**Экономический
и Социальный Совет**

Европейская экономическая комиссия**Комитет по внутреннему транспорту****Всемирный форум для согласования правил
в области транспортных средств****Рабочая группа по пассивной безопасности****Семьдесят пятая сессия**

**Правила № 153 ООН (целостность топливной системы
и безопасность электрического привода в случае удара сзади)****Предложение по поправкам серии 01 к Правилам № 153
ООН (целостность топливной системы и безопасность
электрического привода в случае удара сзади)****Представлено экспертом от Франции***

«Приложение 2

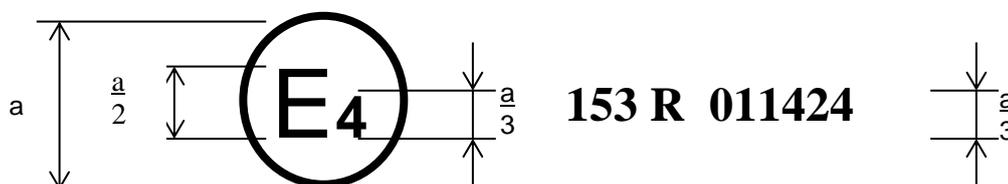
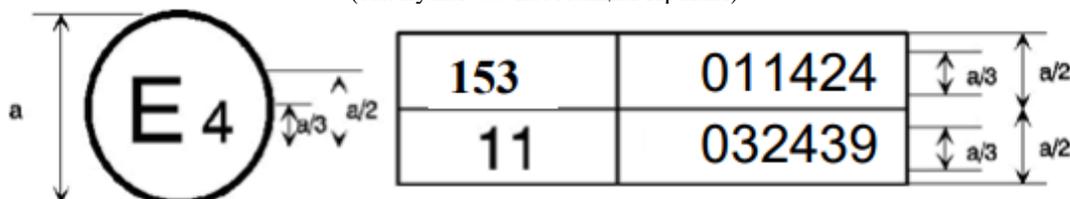
Приложение 2 изменить следующим образом:

Приведенный выше знак официального утверждения, проставленный на транспортном средстве, указывает, что данный тип транспортного средства официально утвержден в Нидерландах (Е 4) в отношении защиты водителя и пассажиров в случае лобового столкновения на основании Правил № 153 ООН под номером официального утверждения 001424. Номер официального утверждения указывает, что официальное утверждение было предоставлено в соответствии с требованиями Правил № 153 ООН с внесенными в них поправками серии 01.

Первые две цифры номеров официального утверждения указывают, что в момент предоставления соответствующих официальных утверждений Правила № 153 ООН включали поправки серии 01, а Правила № 11 ООН — поправки серии 03».

Рис. 3
Шарнирный испытательный штифт

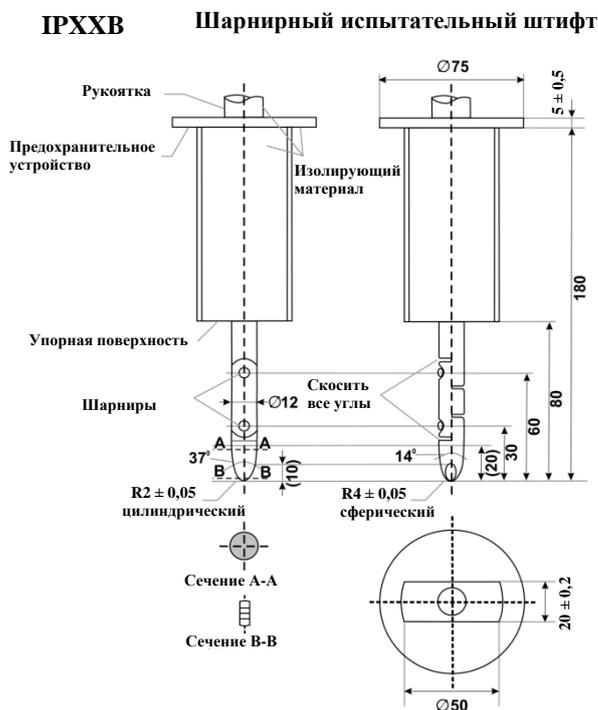
Приложение 5, пункты 4 и 4.1 изменить следующим образом:

Для оценки электробезопасности в любой зазор или отверстие в системе физической защиты вставляют шарнирный испытательный штифт, изображенный на рис. 3, с испытательным усилием $10 \text{ Н} \pm 10 \%$. Если шарнирный испытательный штифт можно полностью или частично ввести в систему физической защиты, то его следует вводить в эту систему в каждом из положений, указанных ниже.

Начиная с прямого положения оба шарнира испытательного штифта должны вращаться под углом, достигающим постепенно до 90° **градусов** по отношению к оси прилегающего сечения штифта, и затем должны устанавливаться в каждом из возможных положений.

Рис. 4

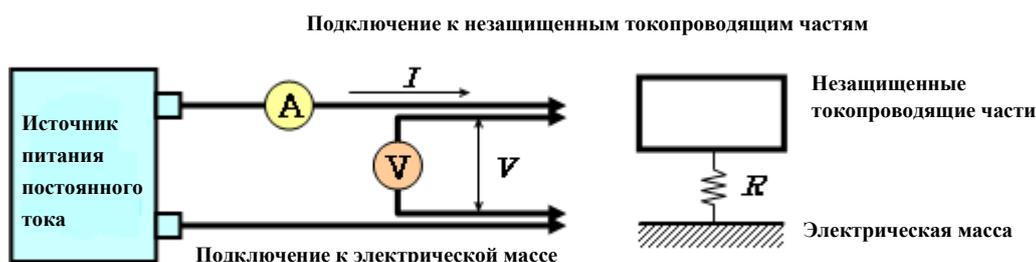
4.1 Метод испытания в целях измерения электрического сопротивления:

Примерный метод испытания с использованием источника питания постоянного тока, вольтметра и амперметра показан ниже.
